Ref.: Chiquita Canyon, LLC – Respuesta a los Otros Comentarios de la EPA sobre el Plan de Trabajo para el Apuntalamiento del Talud Oeste, Expediente No. RCRA 7003-09-2024-0001 y CERCLA 106-09-2024-05

Chiquita Canyon, LLC - Respuesta del 14 de agosto de 2026 a los Comentarios de la EPA sobre el Plan de Trabajo para el Apuntalamiento del Talud Oeste

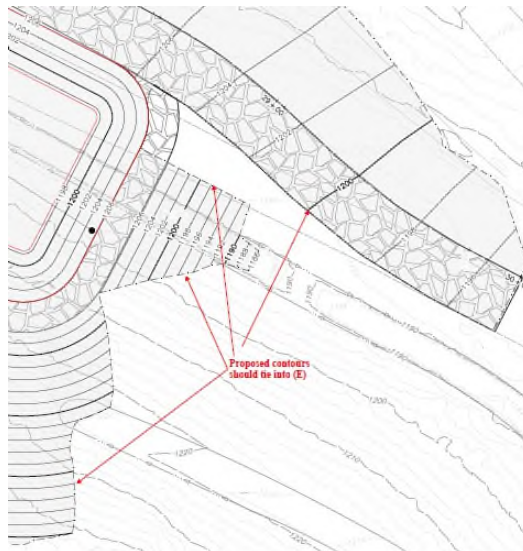
- c. *Identificar la información del contorno principal para la parte de las características en las Cuadrículas G/F 3/2.*

- a. *Proporcionar la hidrología para justificar que el tamaño de todos los dispositivos de drenaje cumple con la norma de tormentas en 50 años (consulte https://pw.lacounty.gov/wmd/dsp_LowImpactDevelopment.cfm).*
- b. *Los contornos propuestos en las Cuadrículas D3 y C3/4 deben unirse a (E), como se muestra a continuación:*

CCL ha incluido esta información en el set de planos actualizado (consulte el Apéndice F, Hoja C104).

La Cuenca Sur ya no forma parte de este proyecto y por lo tanto la Hoja C107 fue quitada del Apéndice F.
